東京都計画一団地の住宅施設の変更 (練馬区決定)

石神井関町二丁目第6住宅を関町北四丁目一団地の住宅施設に名称を改め次のように変更する。

新旧対照表

関町北四丁目一団地の住宅施設計画図 (配置図)

変更概要

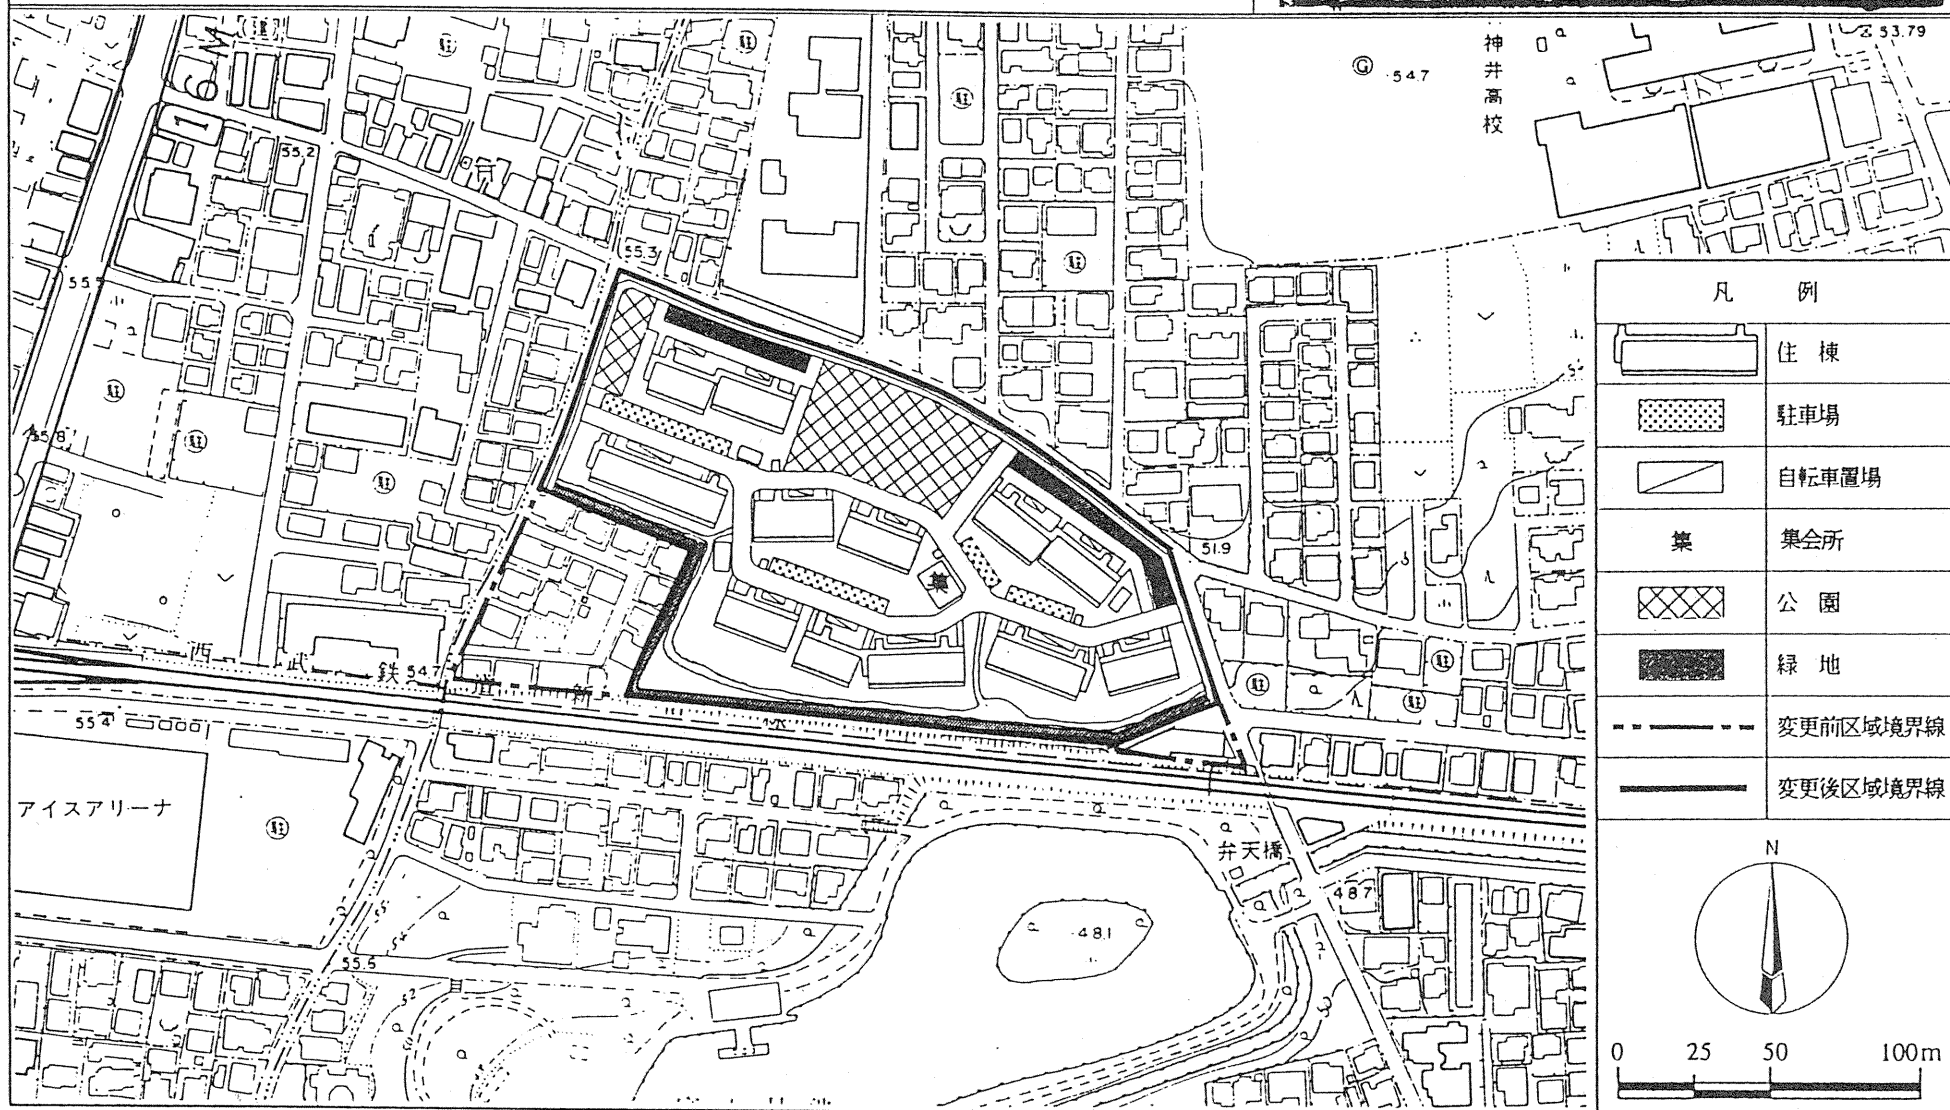
名 称	変 更 概 要
関町北四丁目 一団地の住宅施設	<ol style="list-style-type: none"> 1 名称の変更 (旧) 石神井関町二丁目第6住宅 ⇨ (新) 関町北四丁目一団地の住宅施設 2 位置の表示の変更 (旧) 関町二丁目地内 ⇨ (新) 関町北四丁目地内 3 区域・面積の変更 (旧) 約2.99ha ⇨ (新) 約2.0ha (区域の変更は計画図のとおり) 4 建築物(密度)の限度 (旧) 規定なし ⇨ (新) 建ぺい率: 4/10以下 容積率 : 10/10以下 5 住宅の予定戸数の変更 (旧) 約76戸 ⇨ (新) 中層 約190戸 6 公園の配置の方針の変更 (旧) 児童公園2箇所 ⇨ (新) 公園2箇所 約2,300㎡ 7 公益的施設の配置の方針の変更 (旧) 規定なし ⇨ (新) 集会所: 1箇所 駐車場: 計画戸数の約3割に相当する台数分を確保し団地内に適宜配置する 自転車置場: 計画戸数の約1.5倍に相当する台数分を確保し団地内に適宜配置する
